工程指示 / 要求簡箋(E.I.)

工程指示編號：EI / 5195 / 22

工程編號： J - 858

工程名稱：將軍澳日出康城 11

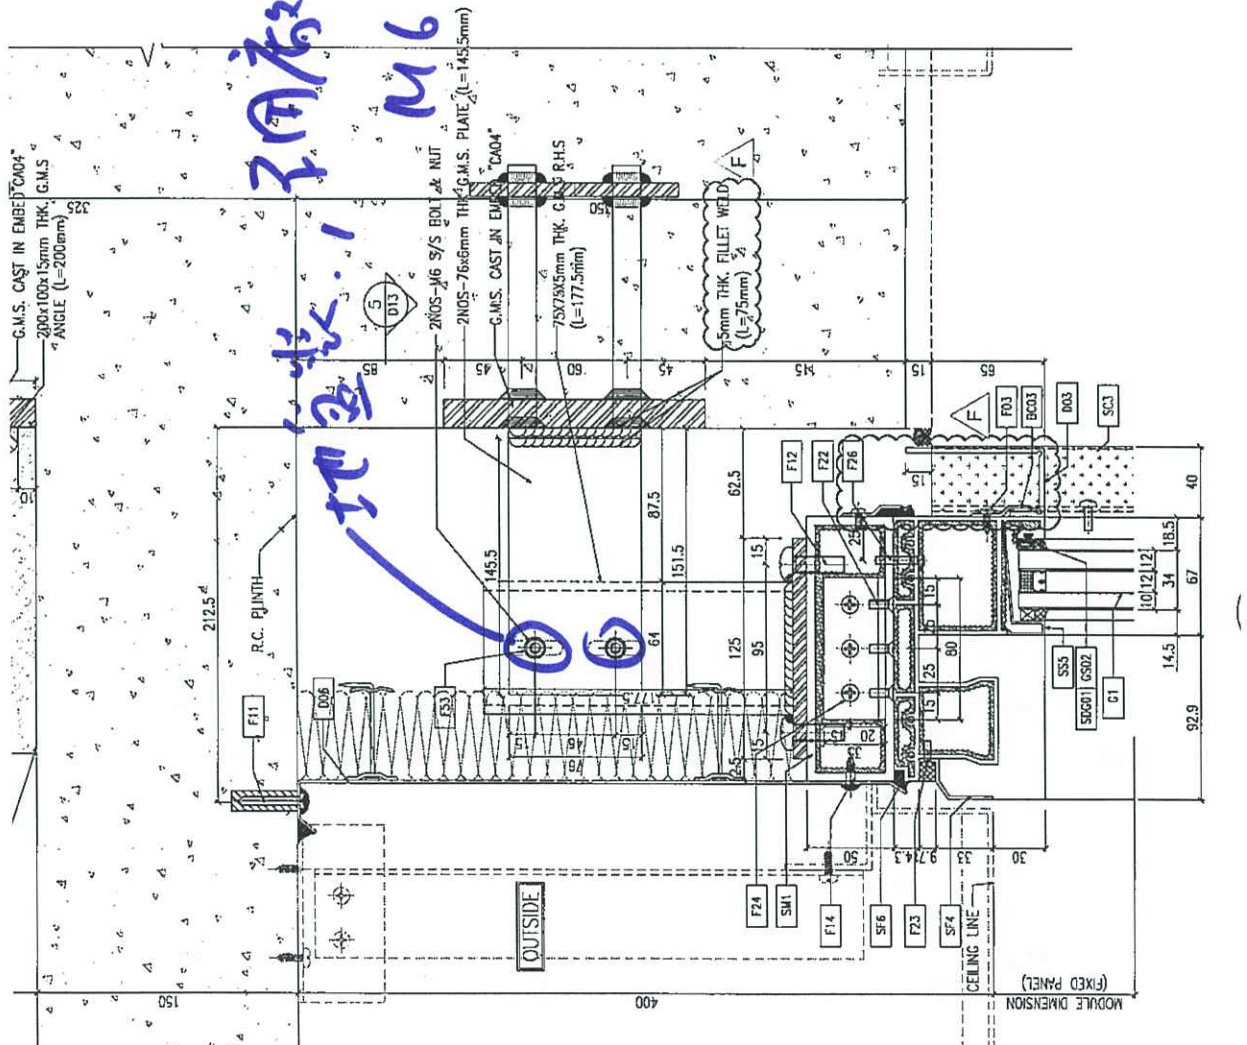
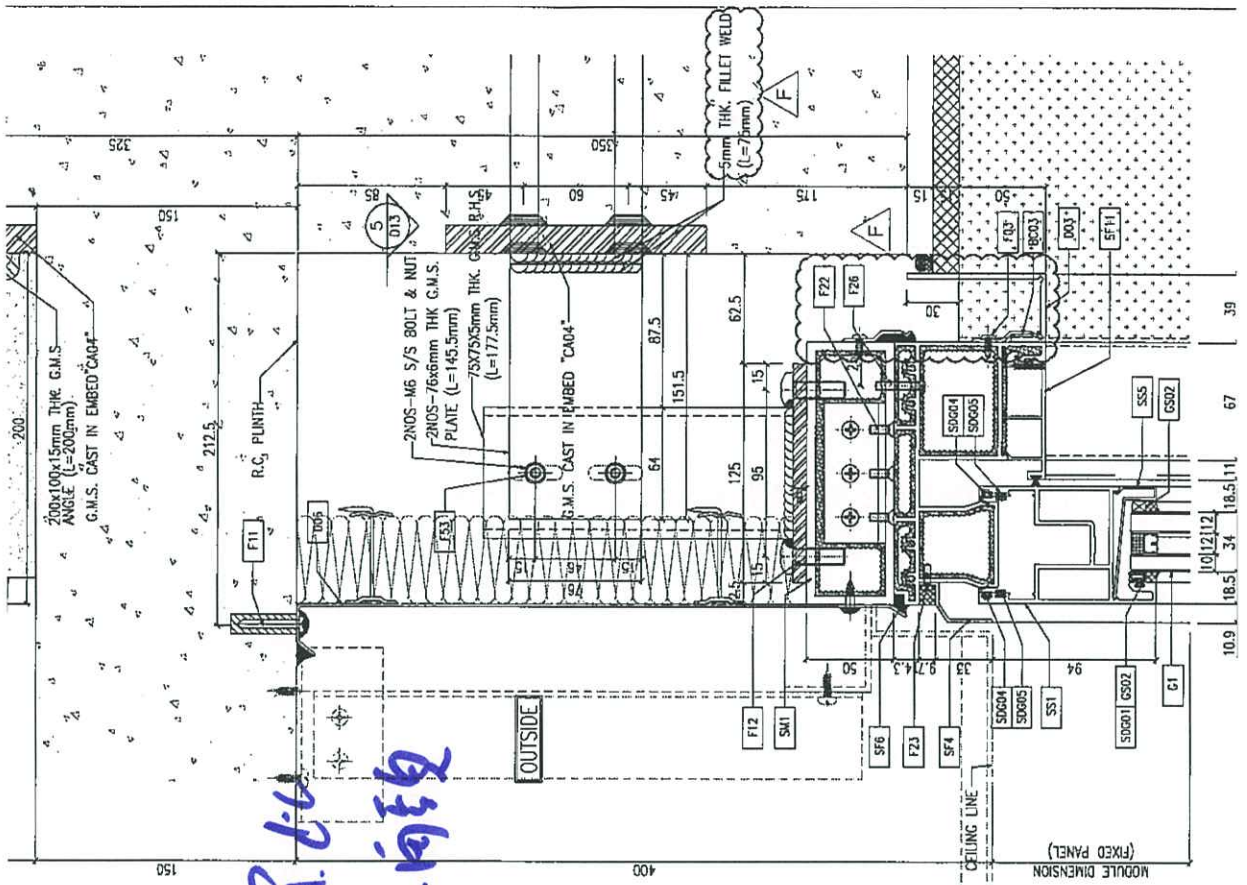
I 版：M6 x 100 六角頭 的螺絲不用安裝於趟門頂鐵件上。螺絲也不用出貨。

如有已穿螺絲的已包裝，不改動。

地盤! 不用敲穿此 M6 之向後
